**Concerne : Avis sur l'enquête publique
Boulevard Bischoffsheim 11 - 1000 Bruxelles
Dossier 04/PFD/2014283**

La présente enquête publique porte sur le projet de démolition d'un bâtiment d'angle de bureaux et de reconstruction d'un immeuble de logement étudiant collectif de 148 unités.

Figure 19 et illustration – Source B2Ai

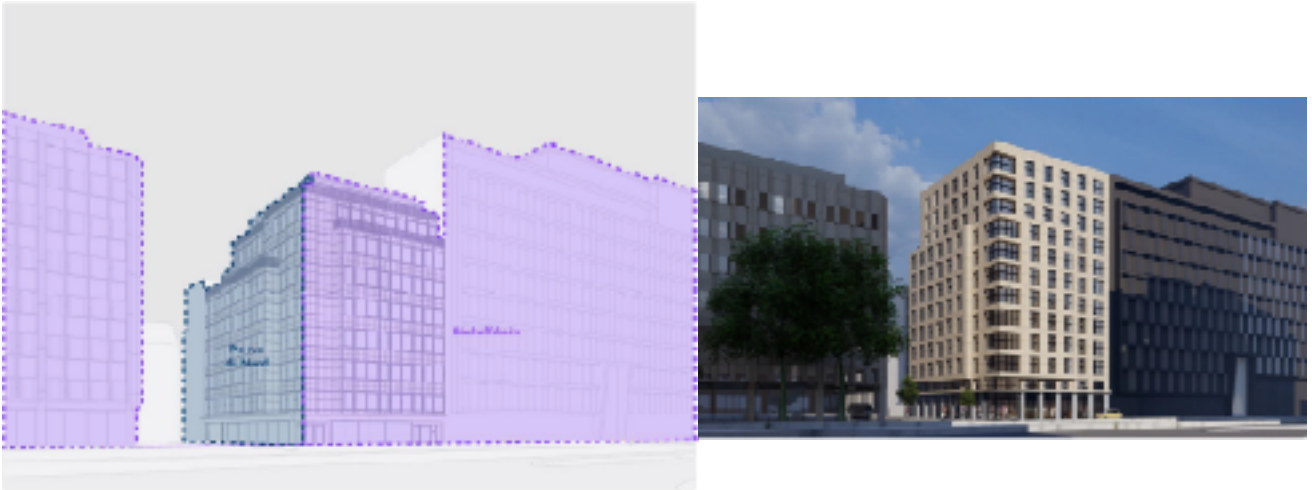
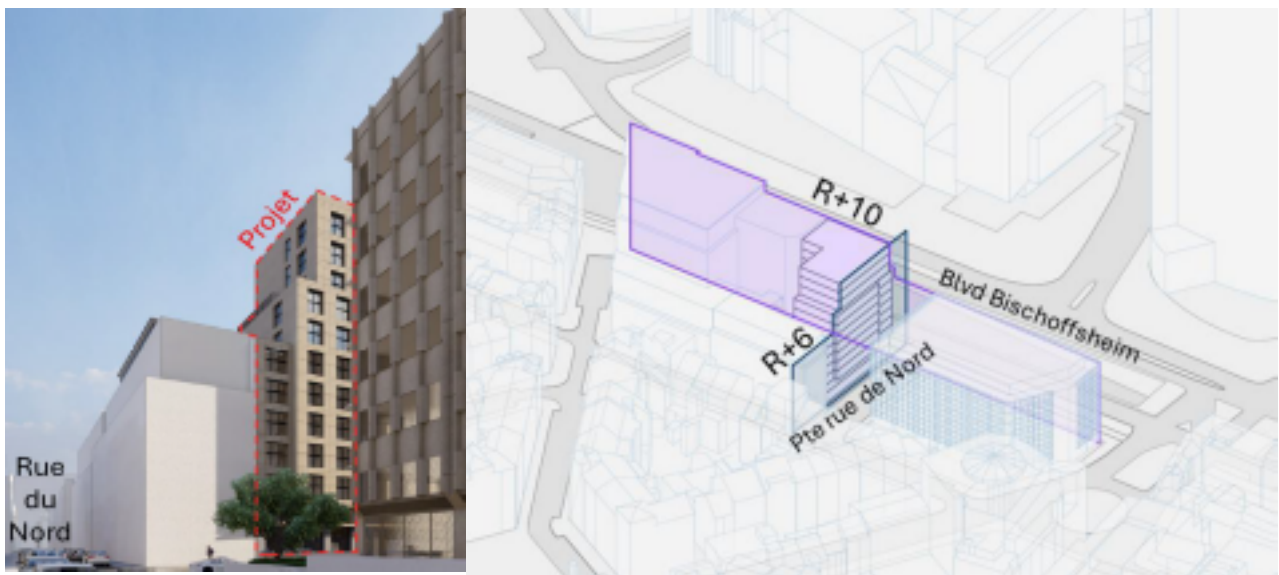
En termes de volumétrie, le porteur du projet a prévu un nouveau bâtiment au gabarit de type R+11, soit trois étages supplémentaires par rapport au bâtiment existant, s'alignant sur la hauteur du bâtiment Spectrum.

Un premier recul est observé depuis la Petite rue du Nord (R+7 et R+8) suivi d'un deuxième recul sur 3 niveaux (R + 8) (R+9 à R+11).

Recul côté rue du Nord mais qu'en est-il des vues depuis la place de la Liberté et pour les habitants rue du Nord, et des conséquences sur les ombres et l'ensoleillement), ainsi que de la vue depuis place des Barricades ?
